CONCEPTO TÉCNICO SOBRE NECESIDAD DE ESTUDIOS DETALLADOS DE AMENAZA Y RIESGO POR FENOMENOS DE REMOCIÓN EN MASA DENTRO DEL TRÁMITE DE LICENCIA URBANÍSTICA	Código:	GPR-FT-10
		Versión:	04
		Fecha de revisión:	21/06/2011

1.1 CONCEPTO TÉCNICO No. CT:	6303
1.2 ÁREA:	Técnica y de Gestión
1.3 COORDINACIÓN:	Investigación y Desarrollo
1.4 REFERENCIA CRUZADA RADICADO FOPAE:	2011ER11864
1.5 RESPUESTA OFICIAL No.	RO-50077

2.1 SOLICITANTE:	CURADURÍA URBANA No. 5
2.2 PROYECTO:	Calle 93 No 4A-10
2.3 LOCALIDAD:	2. Chapinero
2.4 UPZ:	88. El Refugio
2.5 BARRIO O SECTOR CATASTRAL:	El Refugio
2.6 DIRECCIÓN:	Calle 93 No 4A-10
2.7 CHIP:	AAA0093AWWF
2.8 MANZANA CATASTRAL:	09
2.9 PREDIO CATASTRAL:	15
2.10 ÁREA (Ha):	0.9948 (*)
2.11 FECHA DE VISITA:	Agosto 31 de 2011

Figura No. 1. Localización general del proyecto ubicado en la Calle 93 No 4A-10, en el Plano Normativo de Amenaza por Remoción en Masa del POT (Decreto 190 de 2004), el cual se encuentra en amenaza MEDIA Y ALTA.

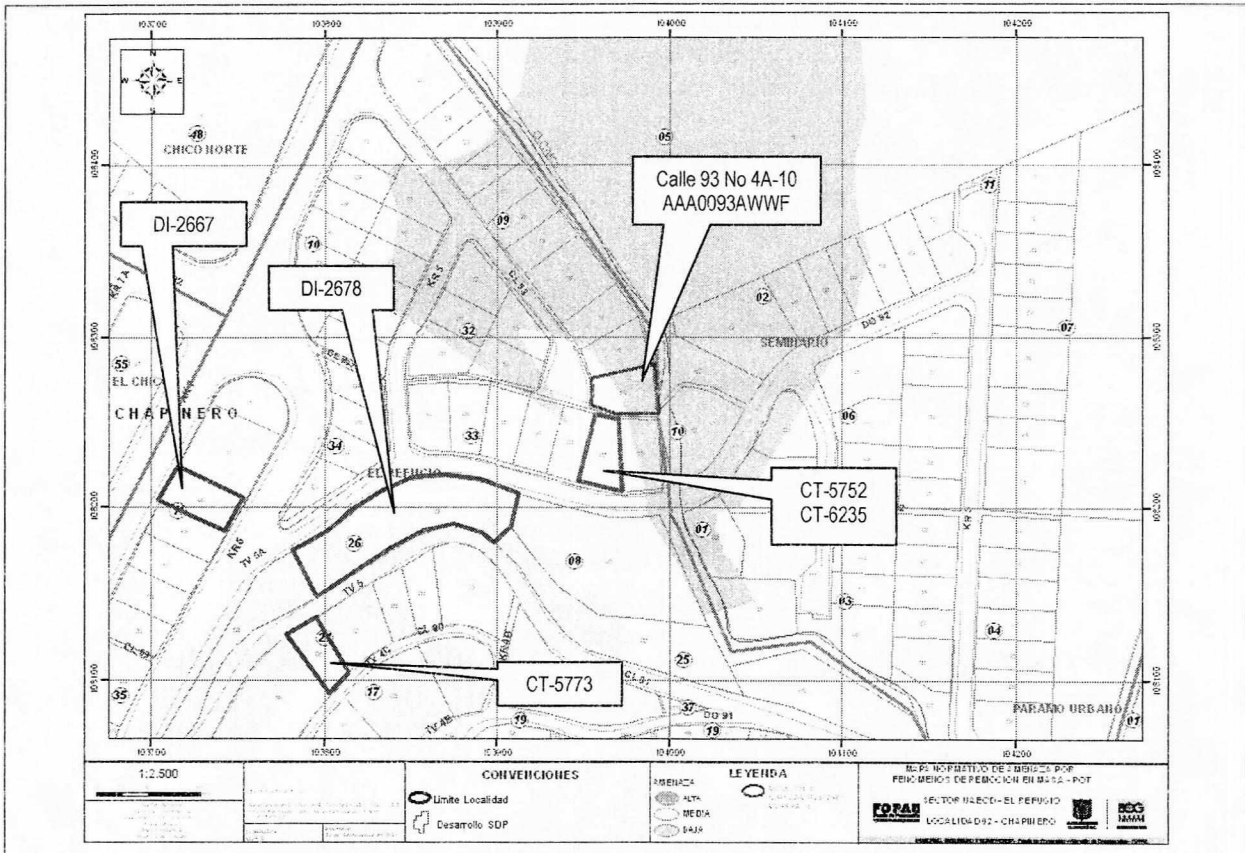
Conforme con el plano normativo de "Amenaza por Remoción en Masa" del Plan de Ordenamiento Territorial de Bogotá – POT, el sector del proyecto ubicado de la Calle 93 No 4A-10, de la Localidad de Chapinero, se encuentra en una zona de AMENAZA MEDIA y ALTA por procesos de remoción en masa (Figura 1).
